## 改善箇所説明図

フロントサブフレーム

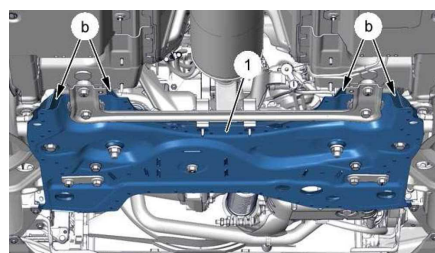
フロントサブフレームにおいて、製造機器のメンテナンスが不適切なため、防錆処理が不十分なものがある。そのため、サブフレーム内部に腐食が発生し、当該サブフレームが破損して、最悪の場合、ロアアームが適切に保持できずに走行安定性が損なわれるおそれがある。

全車両、フロントサブフレームを対策品に交換する。
